**COMMISSION TECHNIQUE ET  
PEDAGOGIQUE  
CIRCULAIRE DE SECURITE N° 167**

**Objet**: incident de blocage de commande de manœuvre des voilures principales

**Matériels concernés**: poignée de commandes des voilures principales BASIK AIR CONCEPT, fabriquées avant le 10 février 2009.

MODIFICATION ET  
MONTAGE  
COMMANDES  
PRINCIPALES LIVRES  
AVANT LE 10/02/09

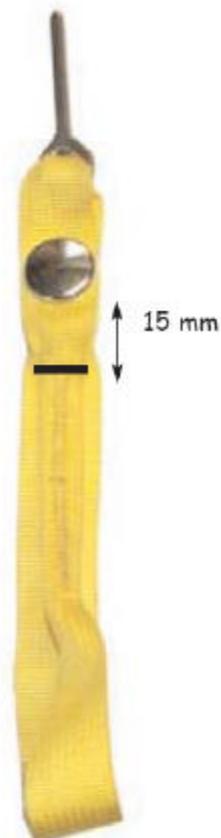
La CTP a été informée de plusieurs cas d'incidents de blocage de commande de manœuvre de voile principale montée sur un sac-harnais ADVANCE.

Ces incidents, qui se sont produits dans une certaine configuration de relâchement de la commande de manœuvre, ont été générés par l'aiguille de verrouillage de frein d'ouverture s'engageant dans l'anneau guide.

Ce type de blocage est de nature à induire une procédure de secours.

Pour éviter la répétition de ce type d'incident, il est demandé de réaliser par couture une autre fixation qui permet de décaler le point de suspension de sorte que dans les cas où l'utilisateur relâche la commande, l'aiguille n'est plus sollicitée dans l'axe de l'anneau-guide mais a tendance à se placer perpendiculairement.

Faire une couture bartack, zig-zag, point droit à 15 mm de la pression en mettant un peu d'embu pour le passage de la suspente.

Make a bartack, or zig-zag or straight seam at 15 mm under the dot. Let a bit of slack material to allow the line to get through it.
